Bevindingenrapport Alternatief Ring Utrecht

Datum	18 december 2023
Versie	
Status	Definitief

Opgesteld door Rijkswaterstaat in opdracht van directie wegen en verkeersbeleid DG Mobiliteit

Fig 2.1 Verkeersprestatie op 4 thermometerpunten; verkeersintensiteit in vtg per uur per spitsperiode op werkdagen

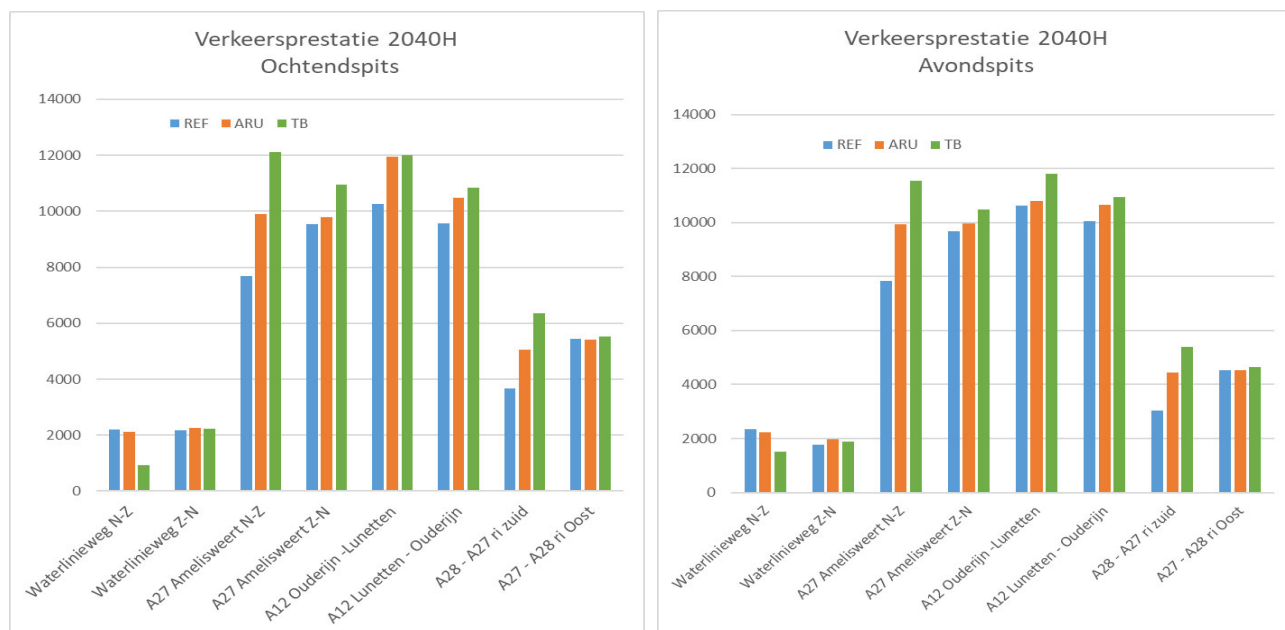
- Op 4 locaties op het project traject zijn de geprognoseerde verkeersintensiteiten tijdens beide spitsen vergeleken tussen de referentie, de ARU en de TB variant, zie fig 2.1. Met uitzondering van de Waterlinieweg faciliteert de TB variant op alle punten meer verkeer, de TB variant biedt meer capaciteit dan de ARU variant.

Figuur 1 Effect van extra beleid op de verkeersvraag (vtg km) in het referentie scenario 2040 ARU (eenheid %)

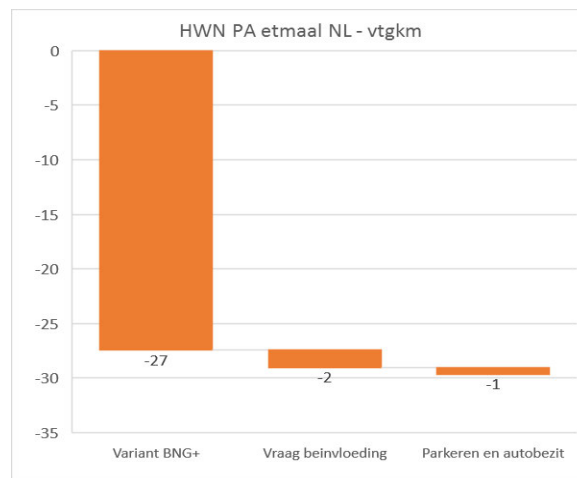
Veronderstelde beleid reduceert het personenautoverkeer op het Rijkswegennet in NL met 30%, waarvan 27 door BNG+, zie fig 1.

Figuur 2 Verkeersprestatie op 4 thermometerpunten;
verkeersintensiteit in vtg per uur per spitsperiode op werkdagen

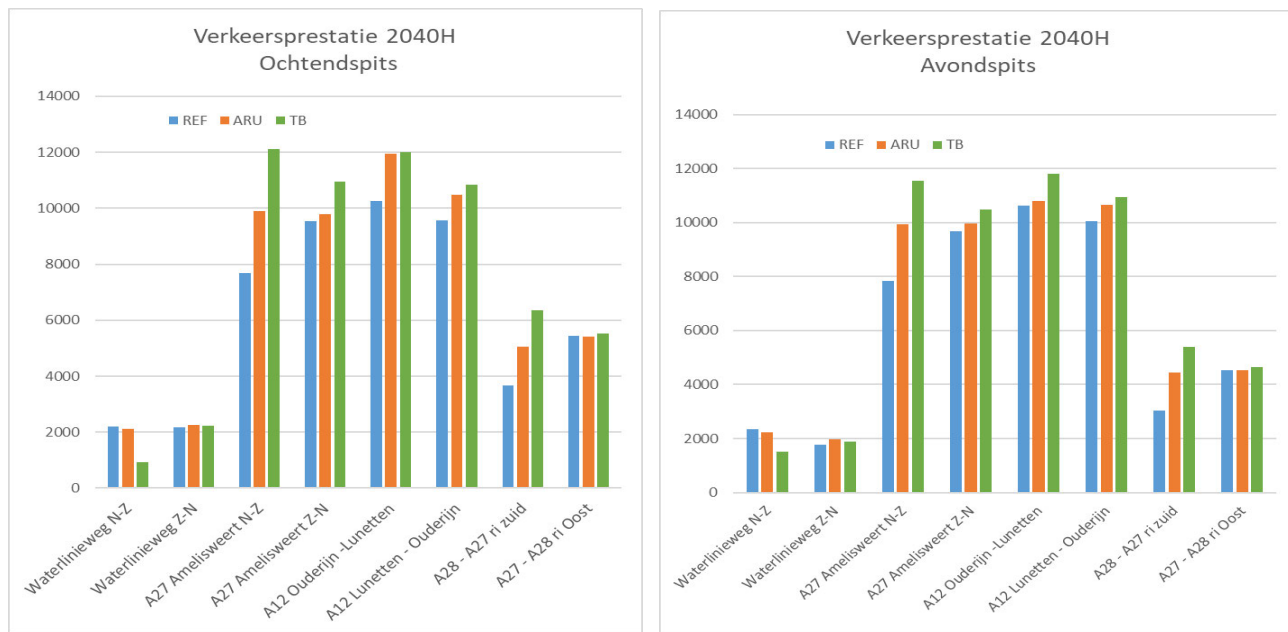
Op 4 locaties op het project traject zijn de geprognoseerde verkeersintensiteiten tijdens beide spitsen vergeleken tussen de referentie, de ARU en de TB variant, zie figuur 2. Met uitzondering van de Waterlinieweg faciliteert de TB variant op alle punten meer verkeer, de TB variant biedt meer capaciteit dan de ARU variant.

Figuur 3 gemiddelde reistijd in seconden op 3 trajecten

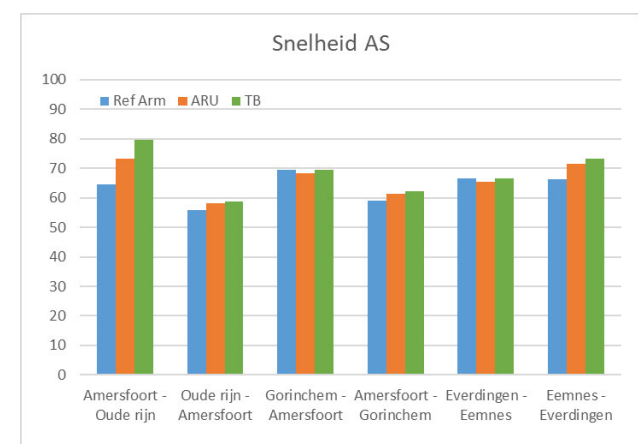
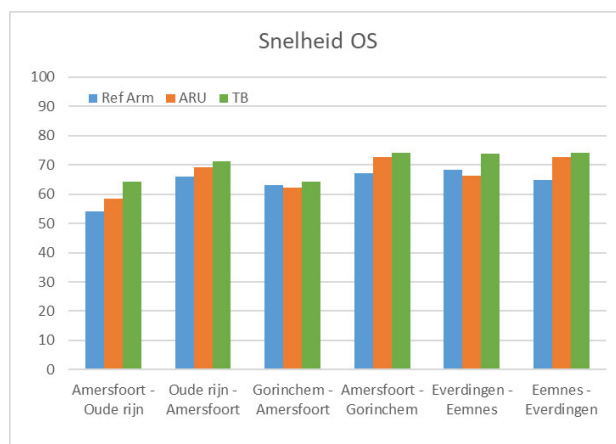
Op 3 trajecten zijn de reistijden met elkaar vergeleken: Amersfoort - Oude rijn (26km), Gorinchem - Amersfoort (47km) en Everdingen - Eemnes (30km). Op alle trajecten is de reistijd het laagst in de TB variant. In de variant ARU is de snelheid op de A27 tussen Lunetten en Rijsweerd in beide spitsen (richting noord, Oostbaan) langer dan in de referentie situatie zonder project. Hierdoor scoren de reistijden op traject Gorinchem - Amersfoort en Everdingen - Eemnes in de ARU variant negatief, zie figuur 3. In figuur 4 zijn de gemiddelde snelheden over deze trajecten weergegeven.

Figuur 4 gemiddelde snelheid in km/u op 3 trajecten

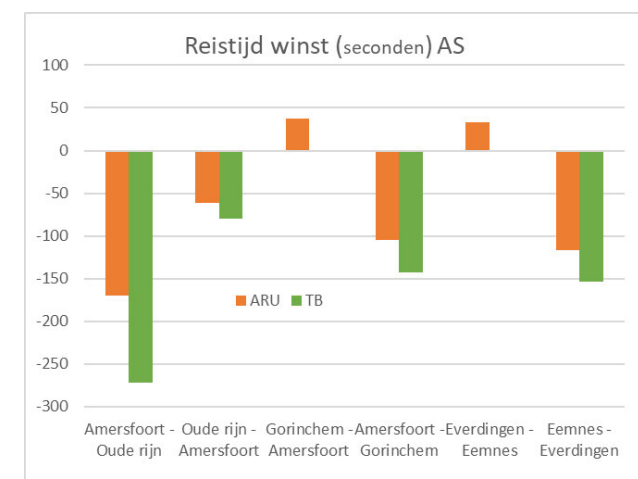
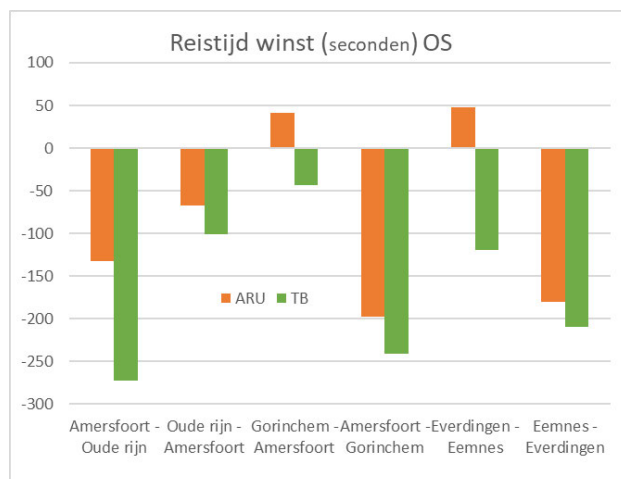
Conclusie: in de TB variant verbeteren de snelheden in hogere mate dan in de ARU variant. Op het deeltraject Lunetten - Rijsweerd is de snelheid in de ARU lager dan in de referentie situatie. In alle gevallen is er geen sprake van een vrije

verkeersafwikkeling. De Ring blijft in de spitsen congestie behouden, in beide varianten.
